COMUNE DI POZZUOLO MARTESANA

OGGETTO: DECRETO DI NON ASSOGGETTABILITÀ A VALUTAZIONE AMBIENTALE STRATEGICA (VAS) DELLA VARIANTE PARZIALE AL PGT FINALIZZATA ALLA DISCIPLINA URBANISTICA DELL'AREA DEL CENTRO OPERATIVO DELL'AUTOSTRADA A58 (TEEM)

Oggetto : Verifica di assoggettabilità a VAS relativa all'area Centro Operativo Autostrada A68 – TEAM in variante al vigente Piano di Governo del Territorio Comune Pozzuolo Martesana

VERIFICA DI ASSOGGETTABILITÀ ALLA VAS

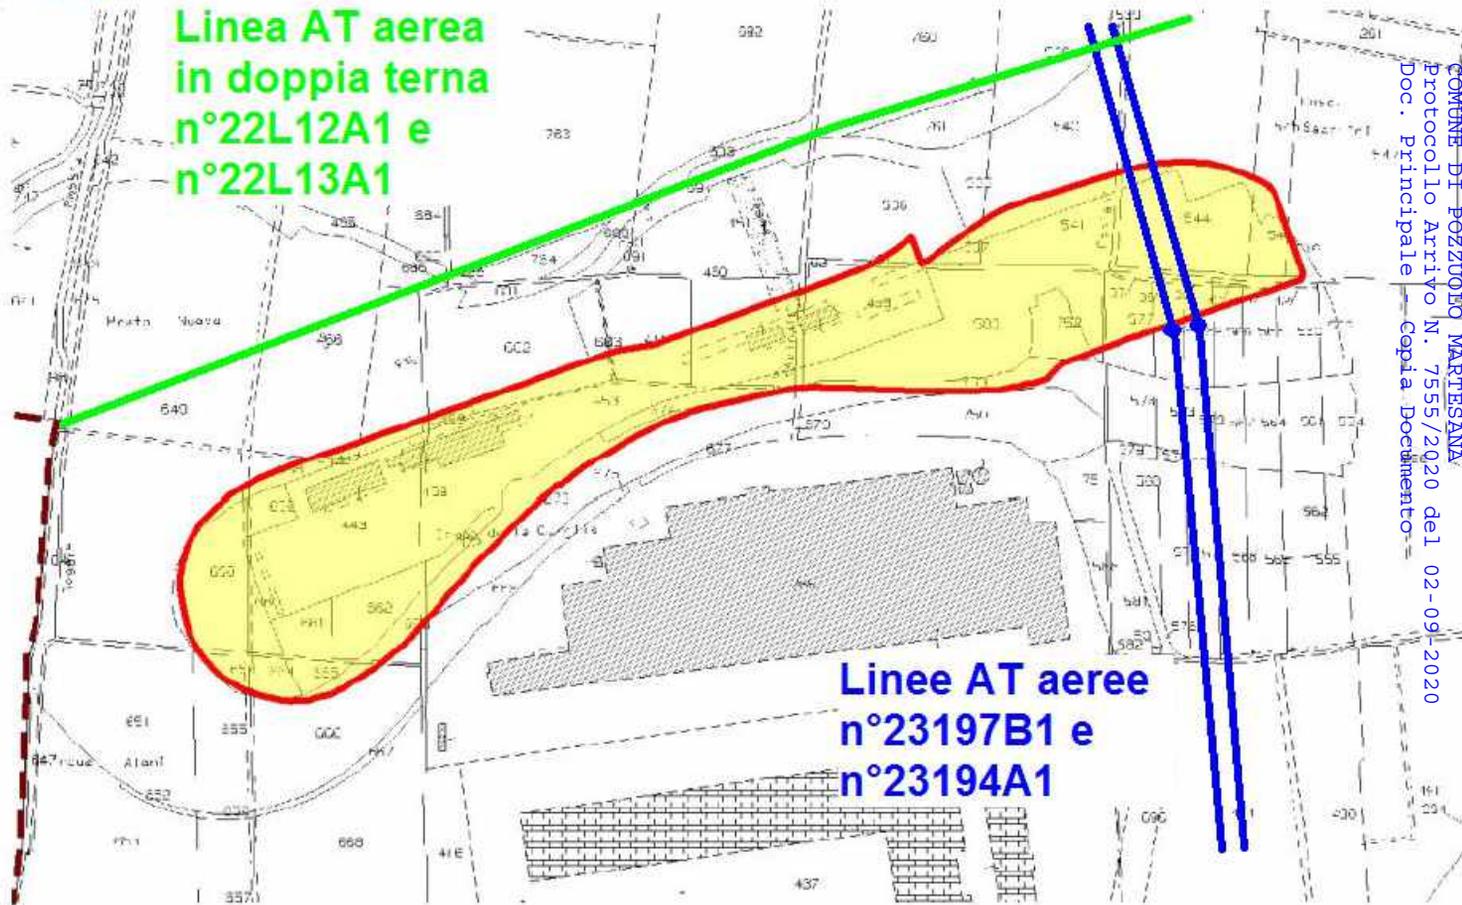
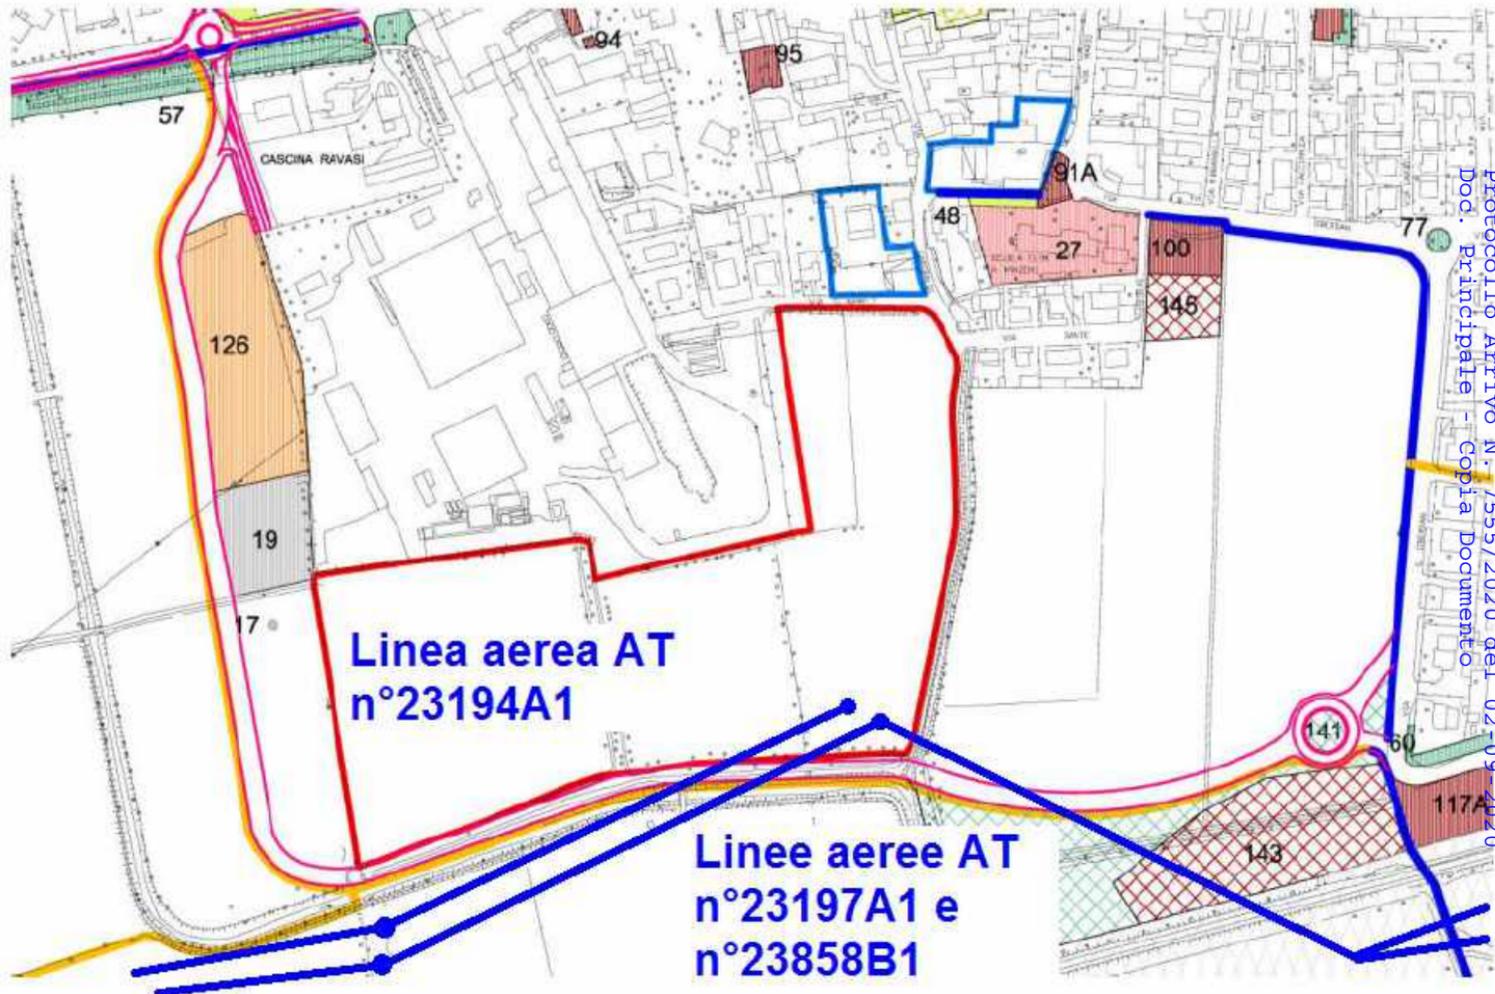
Informiamo che lungo l'area interessata dalle vostre lavorazioni, sono presenti i seguenti elettrodotti aerei alla tensione di 132.000 Volt n°23194A1, n°23197B1, n°23858B1 e 220.000 Volt n°22L12A1, n°22L13A1, come anche evidenziato nella vostra planimetria allegata sopra richiamata.

Le linee elettriche in questione sono costantemente in tensione, anche il solo avvicinamento ai conduttori può determinare gravissimi pericoli di danno a persone o cose, in conseguenza per i lavori che dovessero eventualmente svolgersi in vicinanza degli stessi conduttori elettrici, dovranno essere rispettate tutte le leggi e le norme vigenti in materia di prevenzione infortuni ed in particolare quanto stabilito dall'articolo 83 comma 1 del D.Lgs. 9.4.2008 n. 81.

**Linea AT aerea
in doppia terna
n°22L12A1 e
n°22L13A1**

**Linee AT aeree
n°23197B1 e
n°23194A1**

In previsione del progresso progettuale delle vostre opere, rammentiamo che per gli elettrodotti appartenenti Rete Elettrica di Trasmissione Nazionale, come i su menzionati, per ogni opera da eseguirsi in prossimità / vicinanza degli stessi, stante la loro preesistenza, questa deve risultare compatibile coi disposti di legge in vigore, nello specifico in materia di distanze dai conduttori elettrici e dai sostegni, previo parere del gestore dell'elettrodotto.

INTERFERENZA RETE ACQUEDOTTO
Planimetria

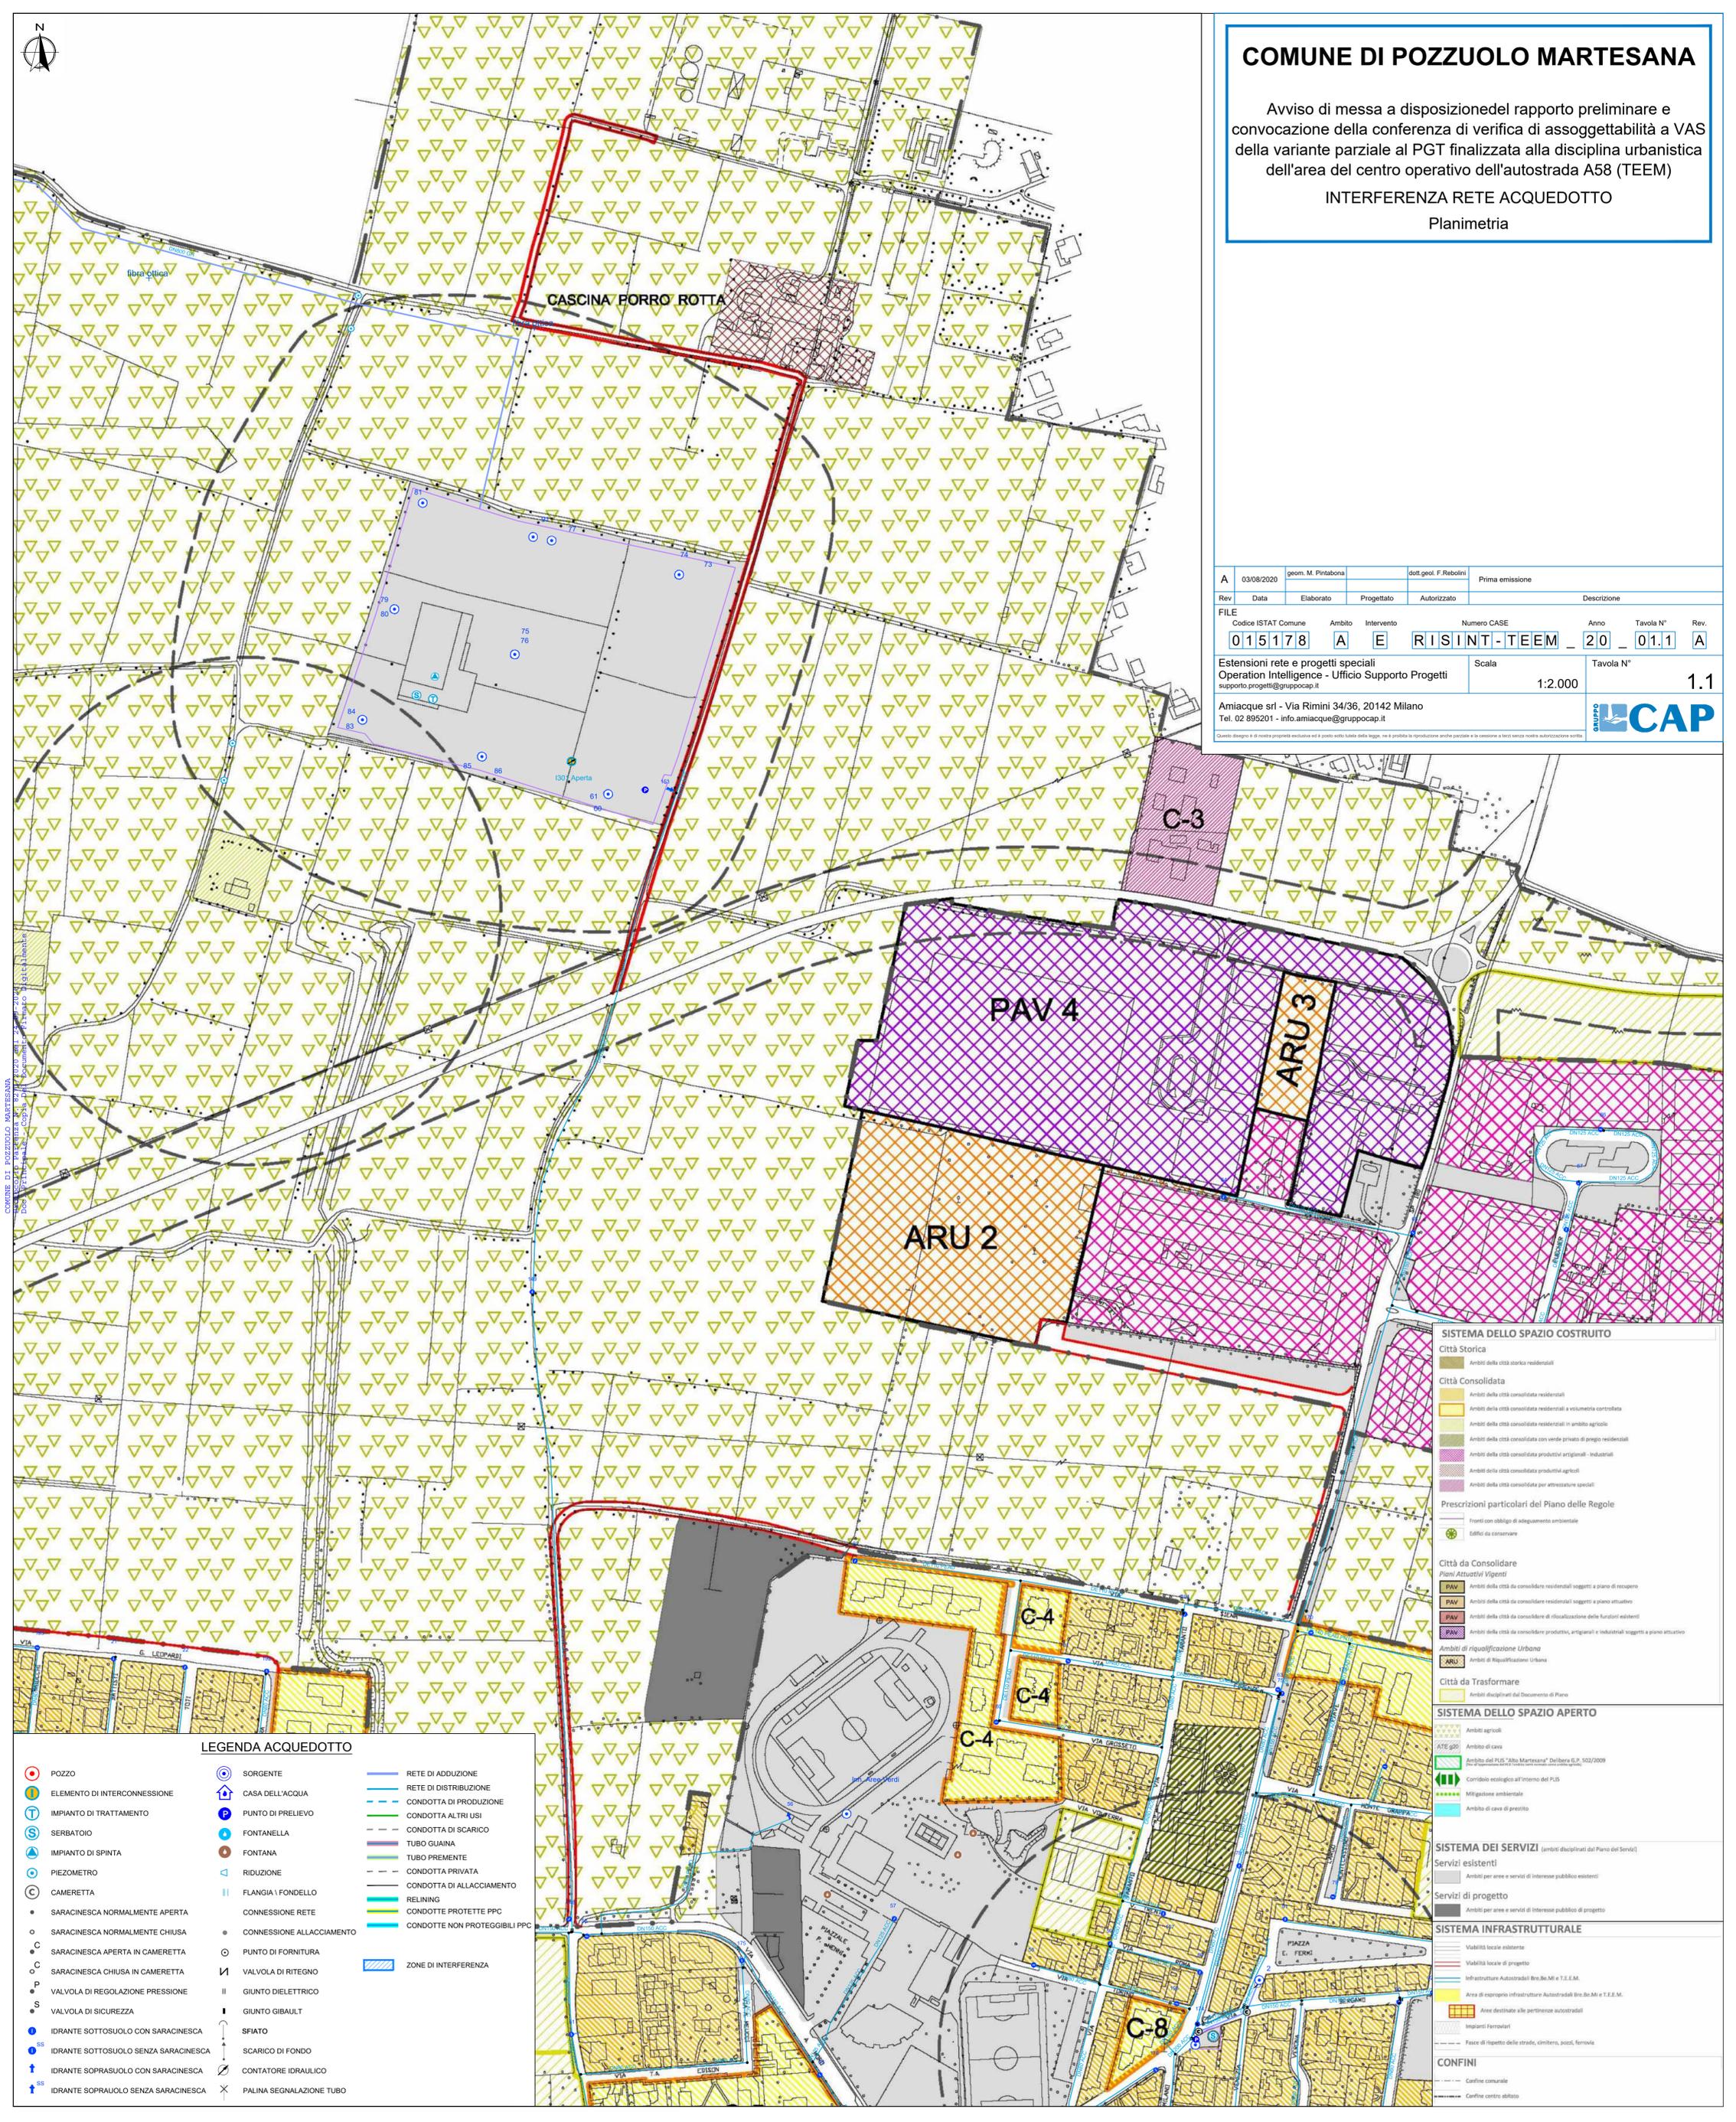
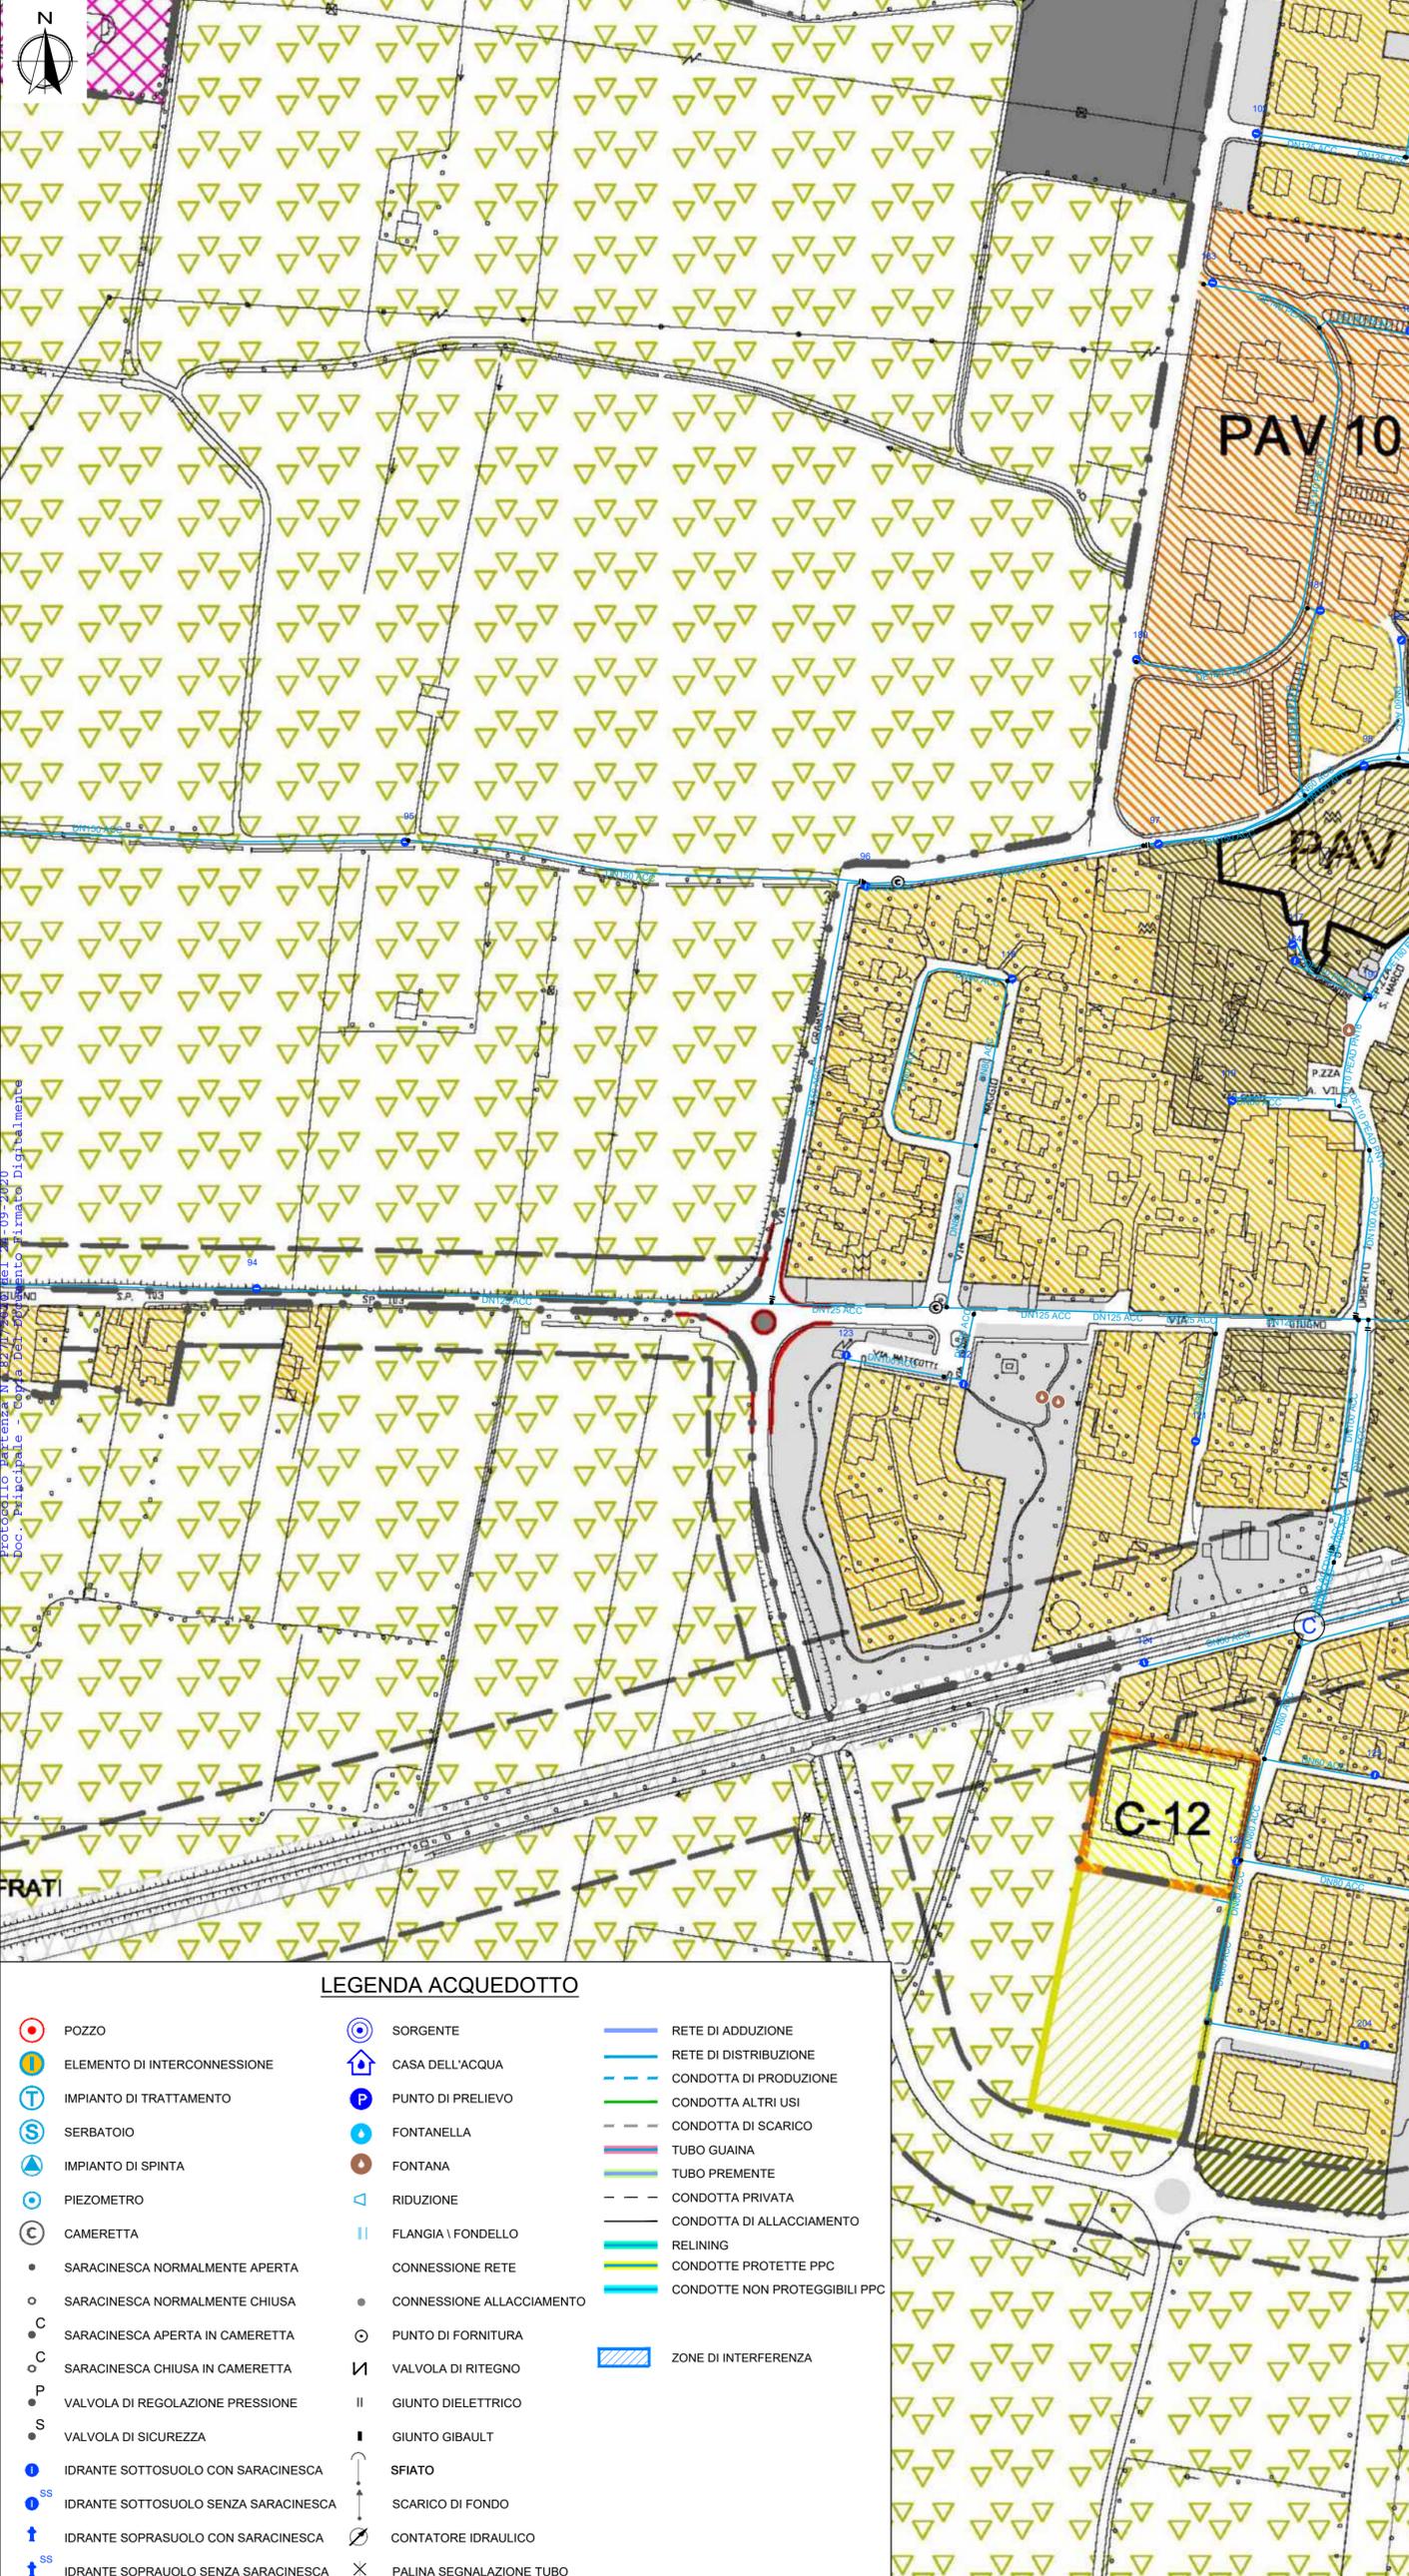
Ad ogni buon fine si allegano alla presente gli estratti planimetrici con i percorsi di fognatura e acquedotto in gestione al Gruppo CAP.
